敦賀発電所2号炉
敷地の地形，地質・地質構造
K断層と原子炉建屋直下を通過する破砕帯との連続性
(コメント回答)

令和6年6月28日
日本原子力発電株式会社

1.1 コメント回答／XRD分析結果 (1239-10)

1.2 コメント回答／粘土鉱物の成因の検討 (1239-11, 1239-12)

XRD分析結果について

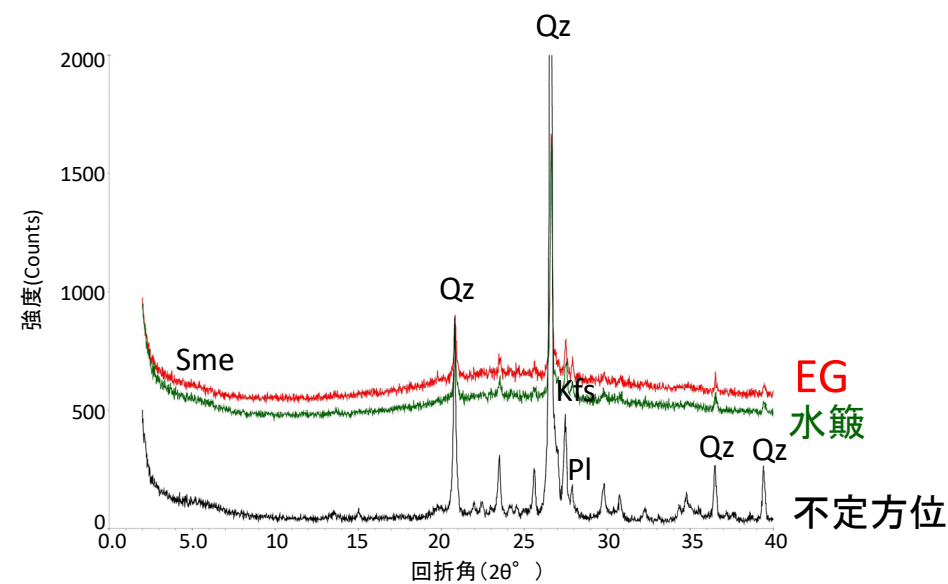
XRD分析について、検討対象としている断層の7箇所の破砕部のうち4箇所で行われているが、対象とした破砕部すべての分析結果を示すこと。

- ・ K断層の確認地点の最南部に当たるふげん道路ピットに隣接するH24-D1-1孔で認められた破砕部のうち、敷地の破砕帯の連続性評価基準に基づく検討範囲(幾何学的位置関係)にある破砕部について、これまでにXRD分析結果を示した4破砕部に加えて以下の3破砕部のXRD分析結果を示す。
 - 47.64～47.75m (最新活動面深度 47.65m)
 - 49.20～49.91m (最新活動面深度 49.82m)
 - 53.77～54.54m (最新活動面深度 53.80m)

粘土鉱物の成因の検討 破碎部の断層ガウジ及び花崗斑岩のX線回折分析結果

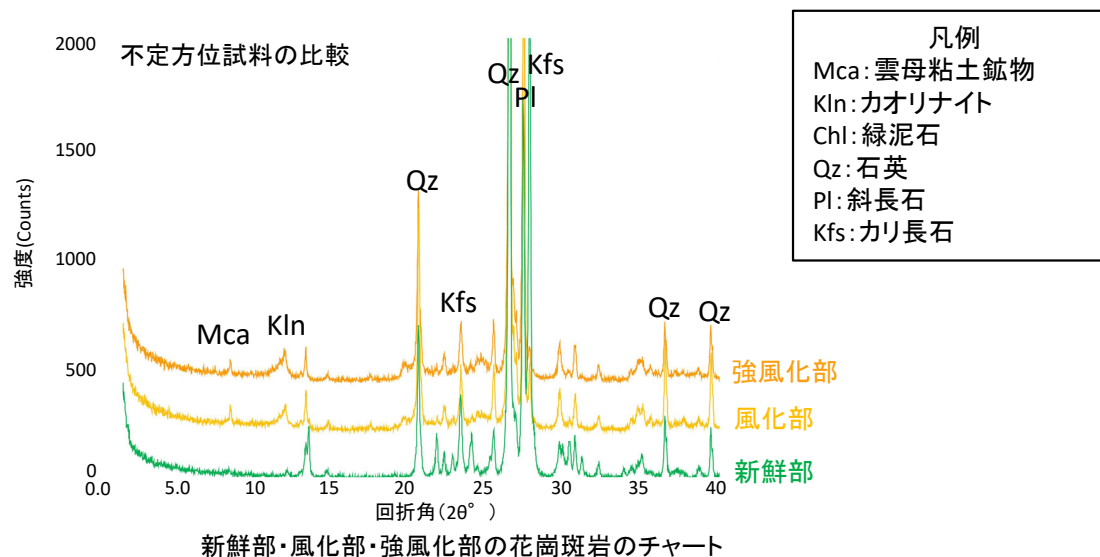
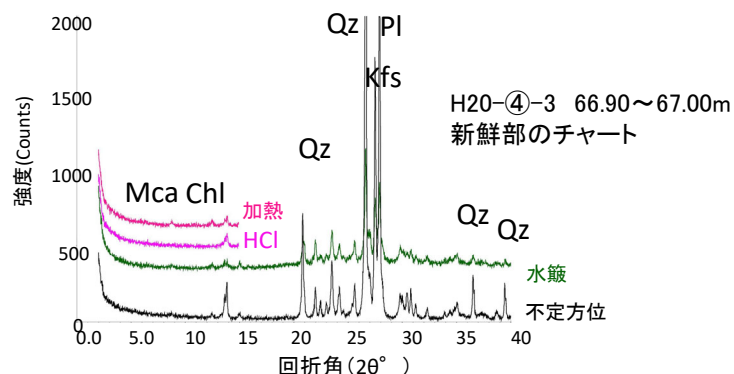
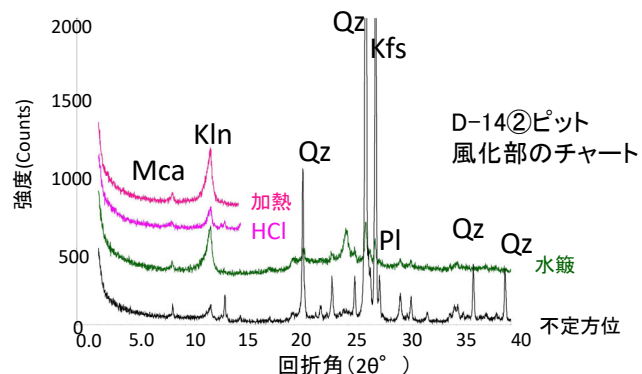
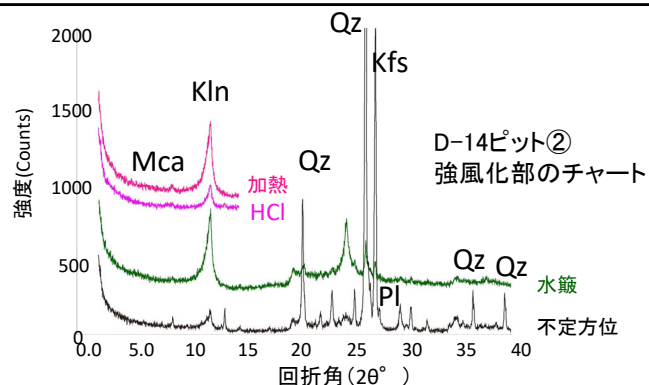
XRD分析について、生成温度が比較的高い雲母粘土鉱物、カオリナイトについては、いずれも「微量」以下の検出又は不検出であること、また、母岩の風化部でも同程度の検出であるため破碎部特有のものとはいえないことから、対象とした破碎部が後期更新世以前の古い時代の熱水変質作用を受けているとする根拠を再度説明すること。

- 風化による鉱物組成変化を確かめるため、風化度の異なる花崗斑岩3試料のXRD分析を実施した。
- 風化部および強風化部はD-14②ピットから、新鮮部はH20-④-3孔の深度69.90～67.00mから試料を採取した。
- いずれの試料においてもスメクタイトは含まれない。風化部及び強風化部にスメクタイトが含まれないことから、破碎部のスメクタイトは風化ではなく熱水変質によって生成したと考えられる。
- 石英とカリ長石は風化の程度に関係なく多量に含まれている一方、斜長石は風化の程度が大きいほど割合が少なくなっている。

熱水による変質区分

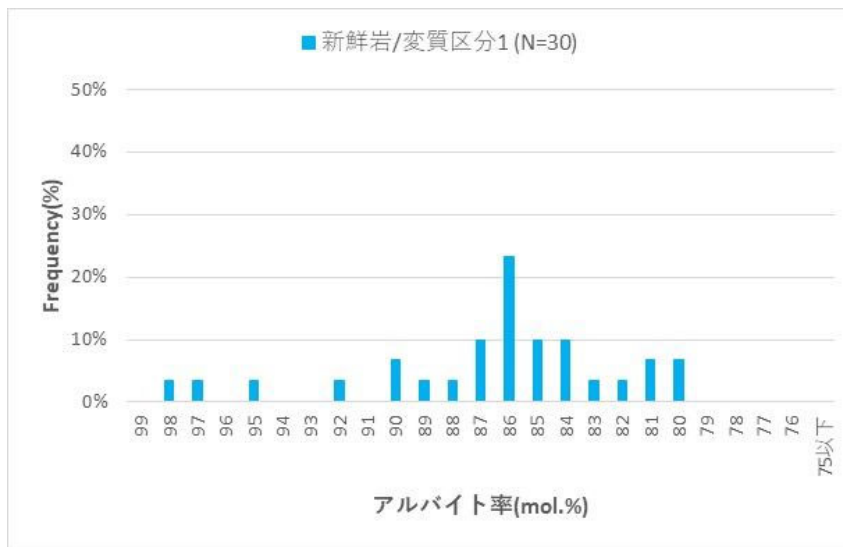
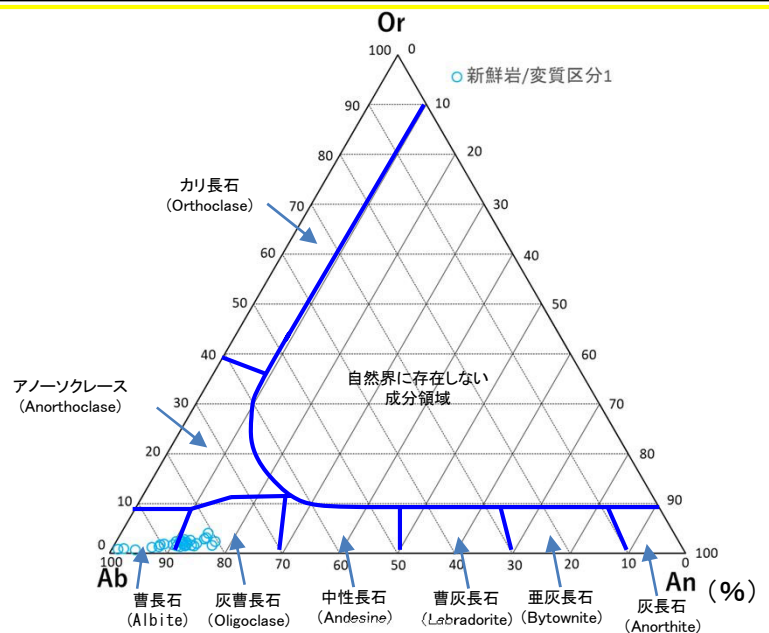
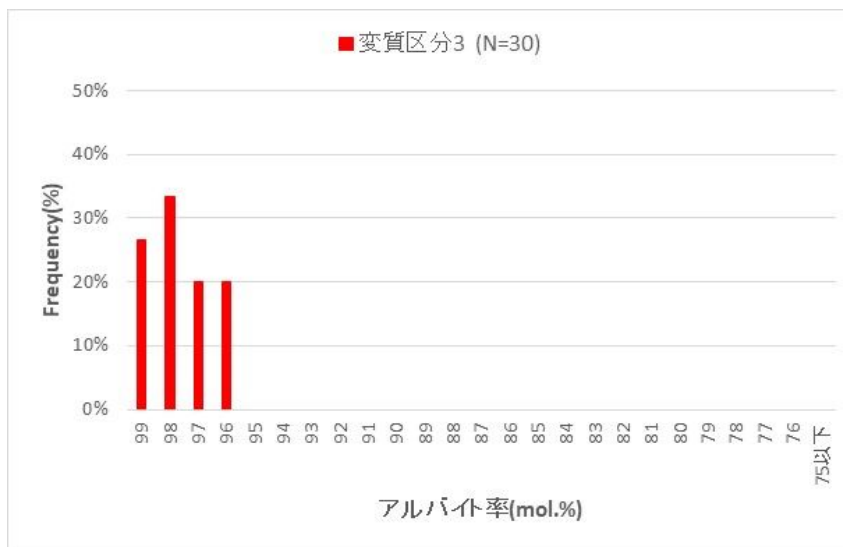
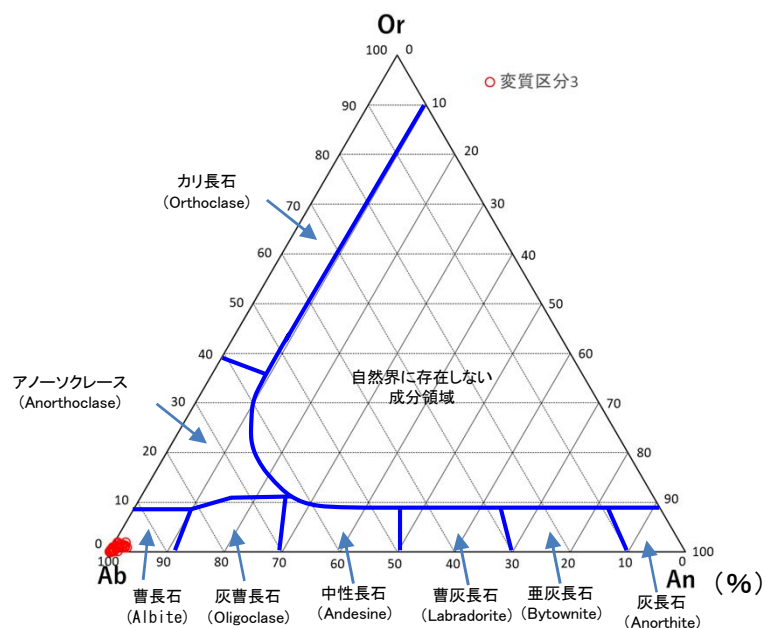
長石類のEPMA分析(斜長石の曹長石化)については、検討対象としている断層の破碎部やその近傍で行われておらず、母岩等で分析したものであるため、分析位置が適切でないこと、また、変質の程度が弱い試料(新鮮岩)でも曹長石が比較的多く認められており、曹長石が検討対象としている断層の破碎部やその近傍だけで認められていることが確認できていないことから、対象とした破碎部が熱水変質作用を受けたとする根拠を再度説明すること。

- 変質区分に応じた曹長石化(アルバイト化)の程度を比較するためにEPMA分析を行った結果、変質区分の程度が大きいものほどアルバイト率が高いことから、熱水変質作用によって曹長石化(アルバイト化)したものと判断した。
- 新鮮な花崗斑岩の斜長石は灰曹長石から曹長石(アルバイト)に分類されるが、変質区分3の斜長石はすべて曹長石(アルバイト)に分類される。
